PA17/08

- PERIZIA DI VARIANTE N.1 -

MODIFICA TECNICA N. 126

INTERVENTI SU PONTI E VIADOTTI ESISTENTI - Lotto 2b
VIADOTTO MONTAGNOLA 2 - Interventi locali - Sezioni trasversali
Tav. 2/2

pila 6 SEZIONE G-G (pr.32048.30) scala 1:50
- stato attuale -

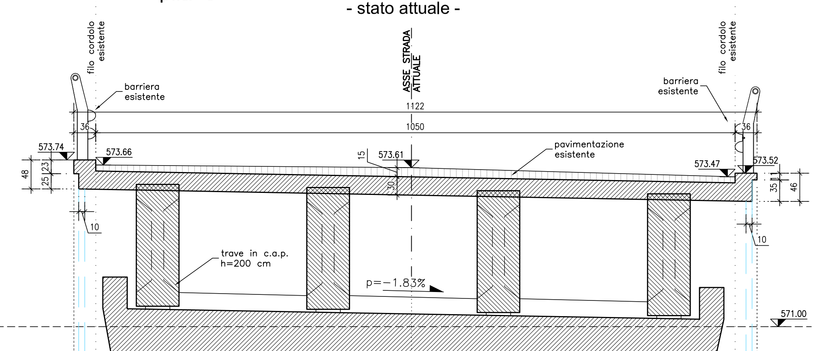
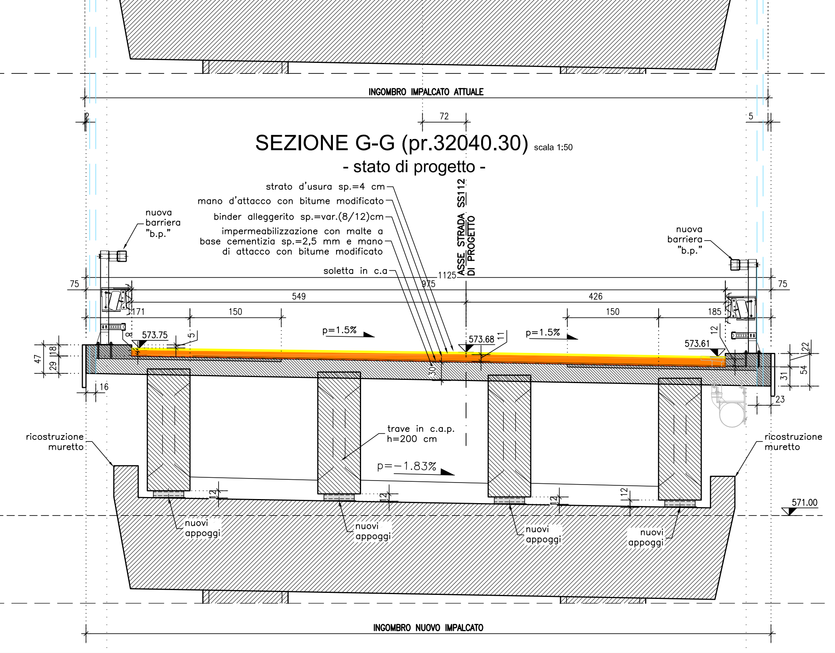
SEZIONE G-G (pr.32040.30) scala 1:50
- stato di progetto -

pila 7 SEZIONE H-H (pr.32079.97) scala 1:50
- stato attuale -

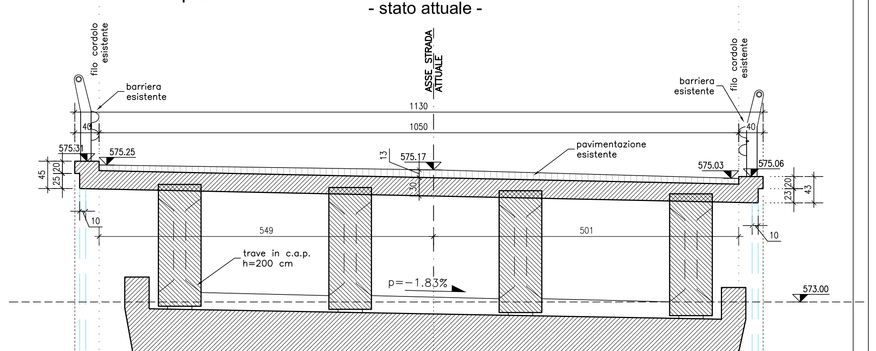
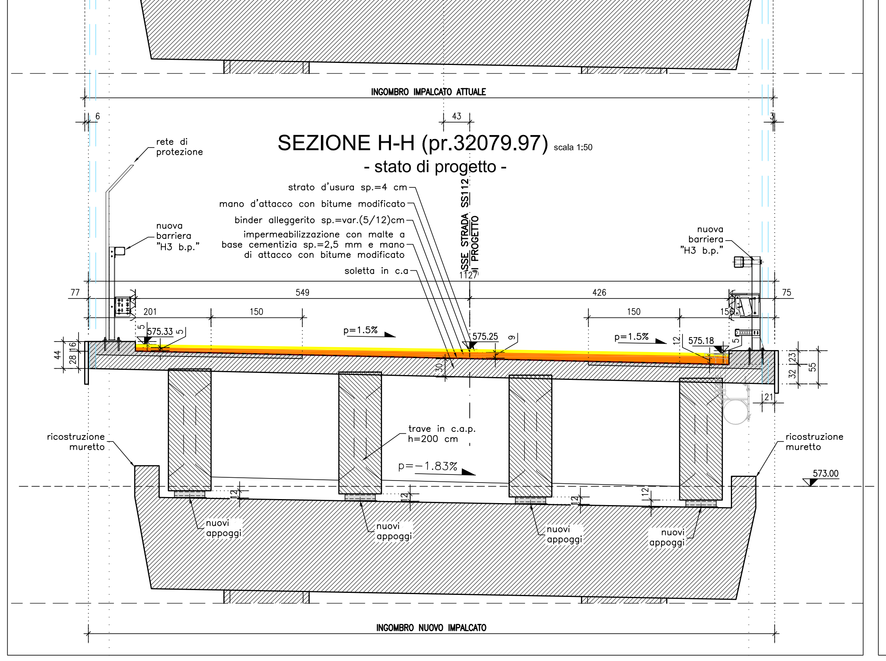
SEZIONE H-H (pr.32079.97) scala 1:50
- stato di progetto -

spalla2 SEZIONE I-I (pr.32111.23) scala 1:50
- stato attuale -

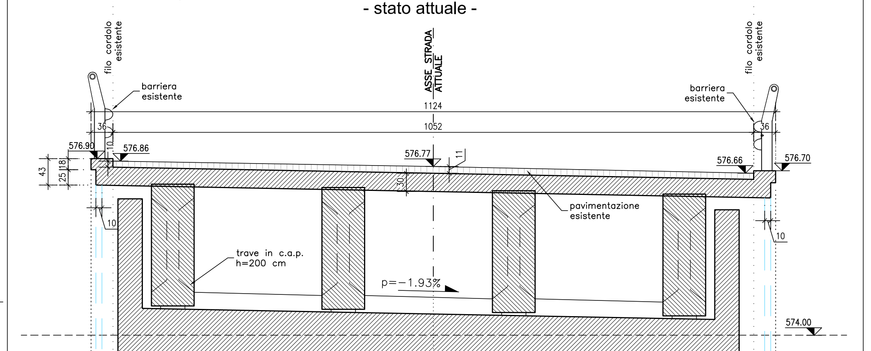
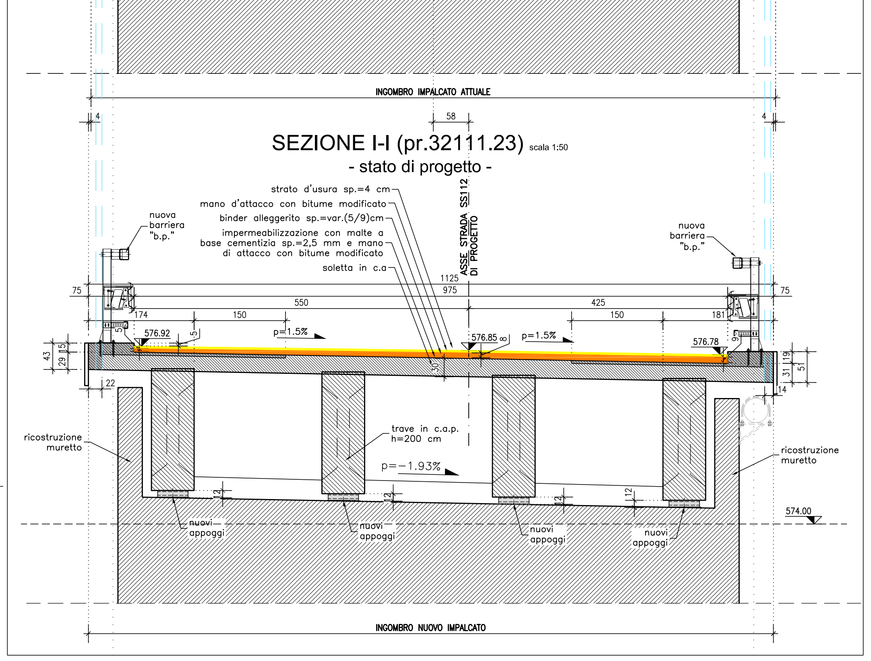
SEZIONE I-I (pr.32111.23) scala 1:50
- stato di progetto -

SEZIONE MEZZERIA TIPO scala 1:50
- stato attuale -

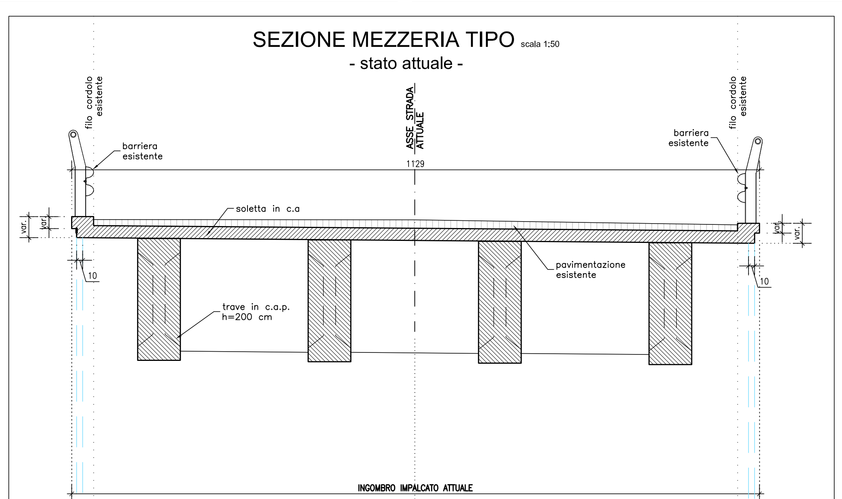
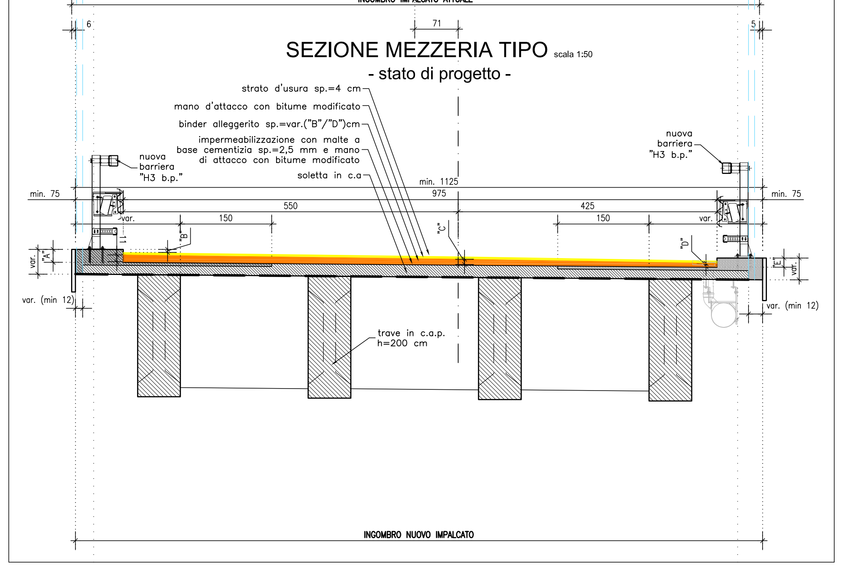
SEZIONE MEZZERIA TIPO scala 1:50
- stato di progetto -

PARTICOLARE INTERVENTO SU PAVIMENTAZIONE IN RETTILINEO scala 1:25

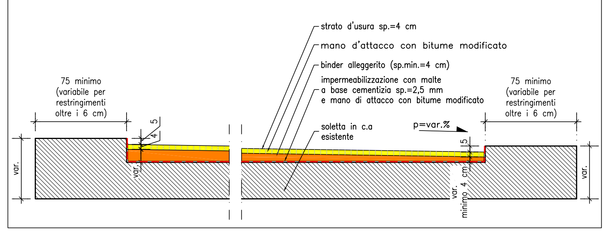
(INTERVENTO DI SCARIFICA E DEMOLIZIONE DELLA PAVIMENTAZIONE STRADALE ESISTENTE SULL'IMPALCATO DEL VIADOTTO E POSA NUOVO PACCHETTO STRADALE)
